COMMISSION ROYALE DES MONUMENTS ET DES SITES  
KONINKLIJKE COMMISSIE VOOR MONUMENTEN EN LANDSCHAPPEN

**O/Réf. :** BXL20312\_716\_PUN **BRUSSEL. Jubelpark 1 - 13 (arch. Gédéon BORDIAU – Charles GIRAULT )**  
**Gest. :** G. MEYFROOTS  
**V/Réf. :** 2043-0061/242/2023-445PR (= beschermd als geheel)  
**NOVA :** 04/PFU/1915911 **UNIEKE VERGUNNING : Restauratie van de gevels en het houtwerk van de vliegtuighal, die deel uitmaakt van het War Heritage Institute. Plaatsen van isolerend beglazing**  
**Corr.DCE:** Emanuelle de Sart  
Anna Clementina Noël

**Advies van de KCML**

*Foto noordgevel – uit het aanvraagdossier*

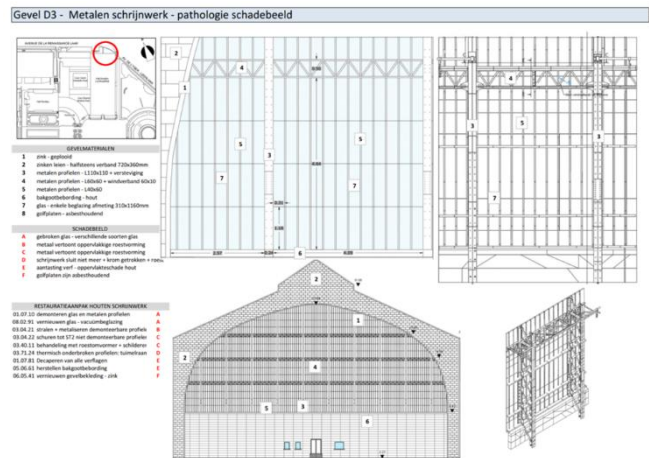
De aanvraag betreft de restauratie van de zij- en achtergevels van de Luchtvaartal, die deel uitmaakt van het beschermd geheel van de gebouwen van het Jubelpark, de plaatsing van een performante beglazing en de gedeeltelijke isolatie van de gevels. Tijdens haar vergadering van 8 maart 2022 bracht de KCML een ongunstig advies uit over de vorige versie van het project omdat bepaalde interventieopties onvoldoende werden toegelicht, er enkele substantiële lacunes en onduidelijkheden bleven bestaan en op sommige punten onvoldoende garanties werd geboden op een goed behoud van de beschermde gevels.

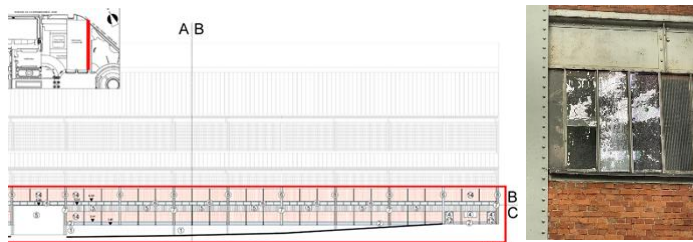
*Algemeen genomen moet uitgegaan worden van het basisprincipe dat niet meer elementen/materie mag worden vervangen dan wat strikt noodzakelijk is.*

. Doornikse steen : men voorziet 26m<sup>3</sup> vervanging maar er is geen toelichting van de criteria die hiervoor worden toegepast. *De KCML vraagt om met de nodige omzichtigheid om te springen met de bestaande Doornikse kalksteen en enkel vervangingen uit te voeren die strikt nodig zijn (bijv. inzake stabiliteit) en incrustaties te verkiezen boven algehele vervanging van het steenblok.*

. Metalen structuren: volgens de stabiliteitsstudie voldoen de huidige secties van de primaire structuur. De secundaire structuur zou t wel versterkt moet worden omwille van het grotere gewicht van het nieuwe glas in de Noordgevel (achtergevel)? Dit gebeurt d.m.v. het toevoegen van platstalen, of door vervanging door iets dikkere profielen. De visuele impact van deze ingrepen is erg beperkt en aanvaardbaar. De KCML vraagt ook hier het principe te hanteren om *vervanging alleen toe te passen wanneer sectievermindering al vervorming veroorzaakt heeft (bolstand, doorzakking). In de overige gevallen dient over te gaan door versterking door middel van het toevoegen van platstalen op de bestaande profielen volgens de voorgestelde details.*
